**Oggetto: PROGETTO VARIANTE/TANGENZIALE DI TIRANO-VALTELLINA (SONDRIO).
APPALTO INTEGRATO DELLO STRALCIO DENOMINATO "SS38-LOTTO 4:NODO DI TIRANO TRATTA "A" -SVINCOLO DI
BIANZONE/SVINCOLO LA GANDA- e TRATTA "B" -SVINCOLO LA GANDA /CAMPONE DI TIRANO"
RELAZIONE -SEGNALAZIONI IN MERITO AL PROGETTO ESECUTIVO.**

Il sottoscritto geom. Santo Spavetti ,iscritto all' albo dei geom. Della prov. di Brescia,n 3652, residente a Berzo Demo (BS) via Nazionale,21, con l' appoggio di cittadini della zona di Villa/Tirano che stanno costituendo il comitato *per la modifica del progetto di REALIZZAZIONE TANGENZIALE DI TIRANO, "GRUPPO DI SALVAGUARDIA TERRITORIO STAZZONA- SAN BERNARDO-TIRANO".*

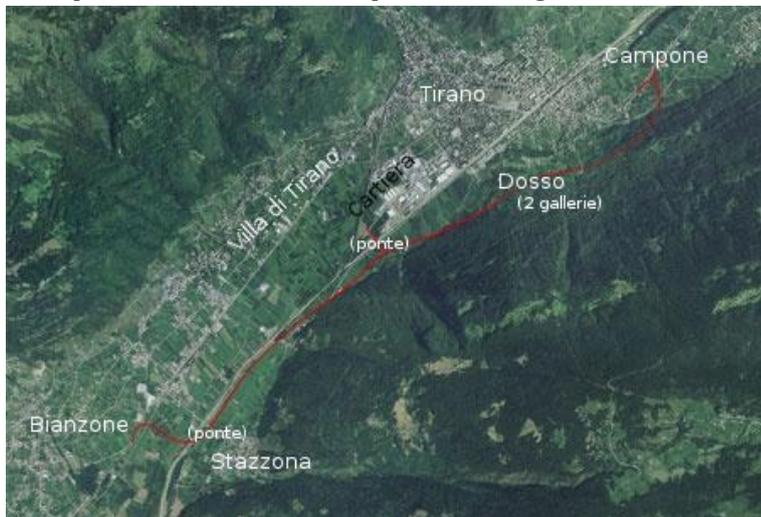
Il tracciato di PROGETTO ESECUTIVO.

----- **linea indicativa tracciato di progetto.**

La nuova strada tra Stazzona e Tirano e' su rilevato stradale alto mt 6/8 e comporta occupazione di territorio per una larghezza di mt 30/50.

SIMULAZIONE TRACCIATO DI PROGETTO ESECUTIVO DEVASTANTE-GANDA-DOSSO

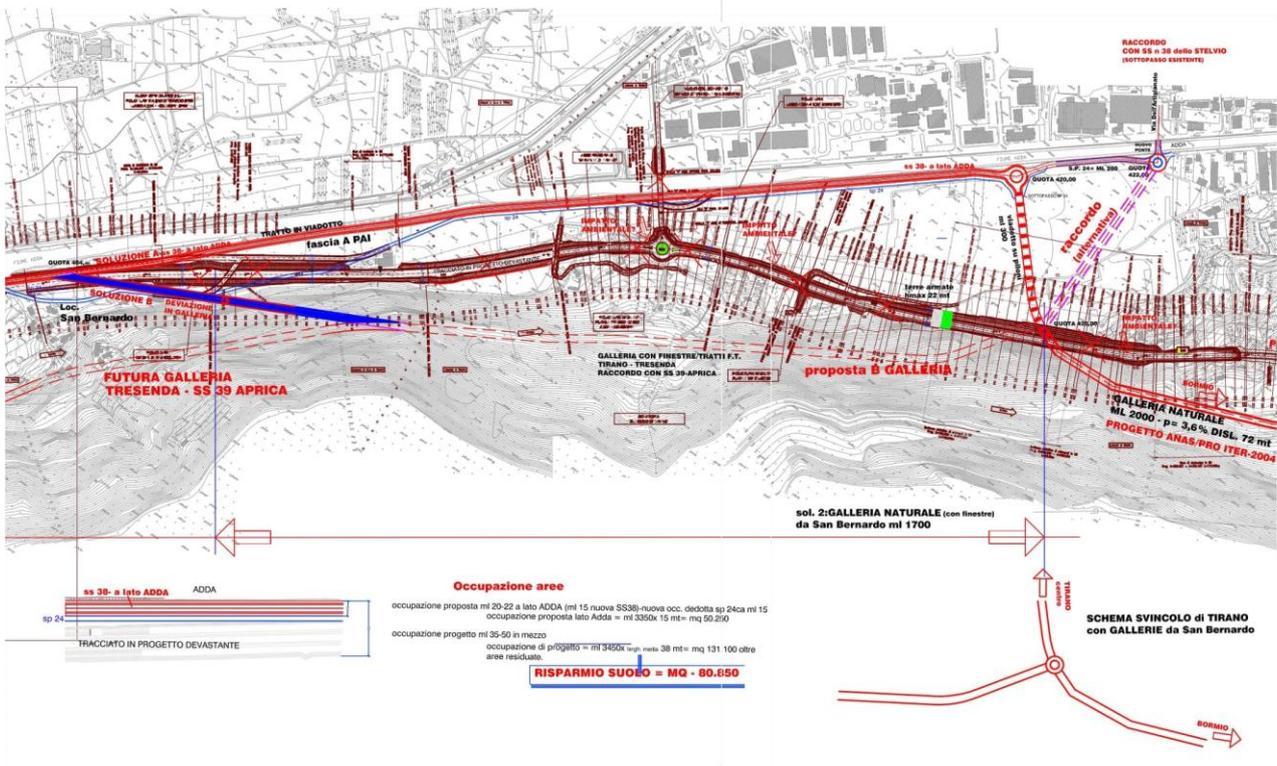
Sotto: VISTA CONOIDE DI GANDA.

VISTA DELLA ZONA DEL DOSSO CON IL CASTELLO.

Sotto- ZONA TRA GANDA e DOSSO.

Soluzione alternativa, tracciato a lato ADDA – risparmio occupazione terreni = 80.000 mq.

SCHEMA INDICATIVO-Soluzione alternativa con galleria Dosso di ml 2044. Nella planimetria sopra e' indicata GALLERIA lunga 2.044 m, come gia' previsto nel progetto PRO ITER- ANAS del 2003/2004, che eviterebbe notevole danno ambientale al Dosso di Tirano. Da progetto PRO ITER " Delle tre gallerie naturali, due - Dosso, di lunghezza complessiva di 2044m, all'interno di formazioni metamorfiche costituite prevalentemente da micascisti e gneiss e (verso Lovere)galleria Cologna, di lunghezza complessiva di 1998 m, ... si collocano sull'asse che congiunge lo svincolo di Tirano con quello di Lovere." La galleria Dosso era lunga 2044 mt, senza parte "artificiale"al Dosso e senza la trincea a breve distanza dal Castello, quindi senza devastazioni al DOSSO. Si torni a questa soluzione come da prescrizione ambientale regionale, visto che il progetto c' era gia' in galleria da Tirano sud al Campone approvato dal CDA di ANAS .
